liZP.7013.7.2023.KF_6

WYNIKI KONSULTACJI SPOŁECZNYCH PROJEKT BUDOWY UL. CHOPINA W NIEMCZU

Dotyczy: konsultacji społecznych związanych z budową drogi na ul. Chopina.

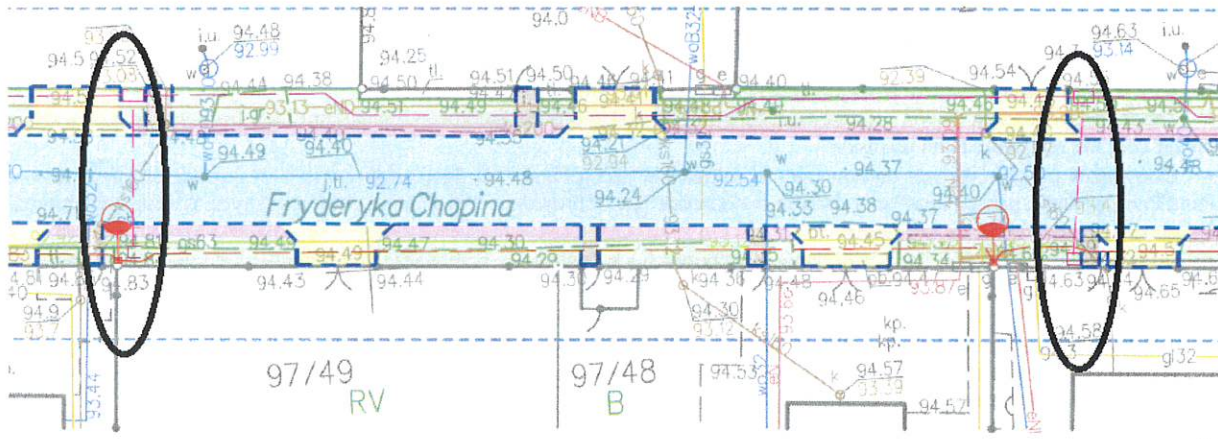
1. Budowa kanału technologicznego

- kanał technologiczny (do światłowodu i innych przyszłościowych instalacji) ze względu na podział działek jak i ich usytuowanie w stosunku do innych fragmentów obszaru powinien zostać poprowadzony po dwóch stronach planowanej drogi. To tylko 170 m.

- wariantowo dopuszczamy możliwość poprowadzenia odgałęzień (przepustów) w postaci rur sztywnych do okolic skrzynek elektrycznych przy działkach po stronie, której nie zaplanowano kanału technologicznego.

Ad.1. Ujęto w projekcie dwa dodatkowe przejścia poprzeczne kanału technologicznego zakończone studniami, które w przyszłości mogą ułatwić rozprowadzenie światłowodu, zgodnie z poniższym rysunkiem:
